Acuerdo 1008 Por el cual se aprueba la incorporación del cambio en los límites de generación y absorción de potencia reactiva de las unidades 1, 2, 3 y 4 de la planta de generación Bajo Anchicayá y la respectiva curva de carga

1008

14 Septiembre, 2017

Unidad 1

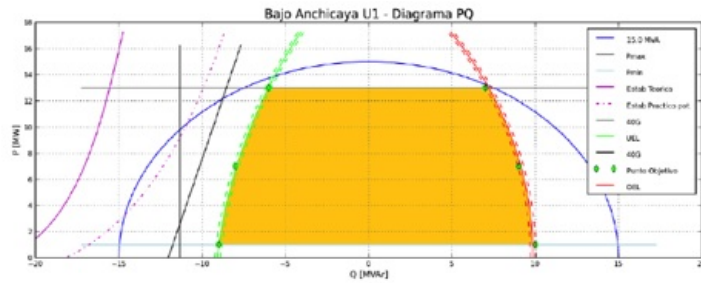
Unidad	Parámetro a Modificar	Valor Anterior	Valor Nuevo
Bajo Anchicaya Unidad 1	Cap Gen reactivos (Mvar) en 1 MW	9	10
	Cap Gen reactivos (Mvar) en 7 MW	9	9
	Cap Gen reactivos (Mvar) en 13 MW	9	7
	Cap Abs reactivos (Mvar) en 1 MW	0	-9
	Cap Abs reactivos (Mvar) en 7 MW	0	-8
	Cap Abs reactivos (Mvar) en 13 MW	0	-6

Unidad 2

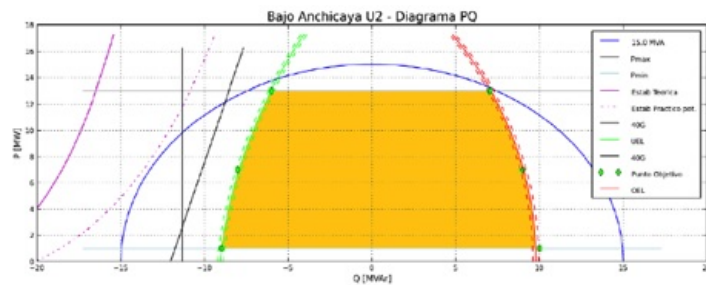
Unidad	Parámetro a Modificar	Valor Anterior	Valor Nuevo
Bajo Anchicaya Unidad 2	Cap Gen reactivos (Mvar) en 1 MW	9	10
	Cap Gen reactivos (Mvar) en 7 MW	9	9
	Cap Gen reactivos (Mvar) en 13 MW	9	7
	Cap Abs reactivos (Mvar) en 1 MW	0	-9
	Cap Abs reactivos (Mvar) en 7 MW	0	-8
	Cap Abs reactivos (Mvar) en 13 MW	0	-6

Unidad 3

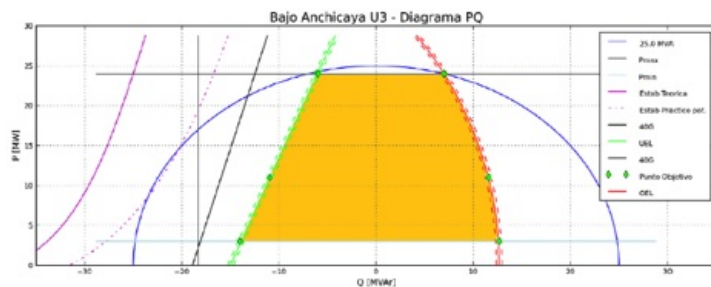
Unidad	Parámetro a Modificar	Valor Anterior	Valor Nuevo
Bajo Anchicaya Unidad 3	Cap Gen reactivos (Mvar) en 3 MW	15	13
	Cap Gen reactivos (Mvar) en 11 MW	15	12
	Cap Gen reactivos (Mvar) en 24 MW	15	7
	Cap Abs reactivos (Mvar) en 3 MW	0	-11
	Cap Abs reactivos (Mvar) en 11 MW	0	-14
	Cap Abs reactivos (Mvar) en 24 MW	0	-6

Unidad 4

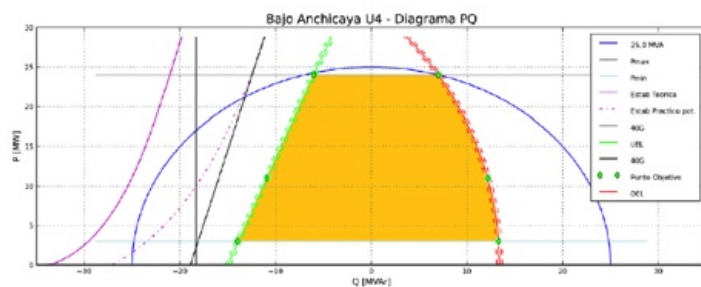
Unidad	Parámetro a Modificar	Valor Anterior	Valor Nuevo
Bajo Anchicaya Unidad 4	Cap Gen reactivos (Mvar) en 3 MW	15	13
	Cap Gen reactivos (Mvar) en 11 MW	15	12
	Cap Gen reactivos (Mvar) en 24 MW	15	7
	Cap Abs reactivos (Mvar) en 3 MW	0	-14
	Cap Abs reactivos (Mvar) en 11 MW	0	-11
	Cap Abs reactivos (Mvar) en 24 MW	0	-6
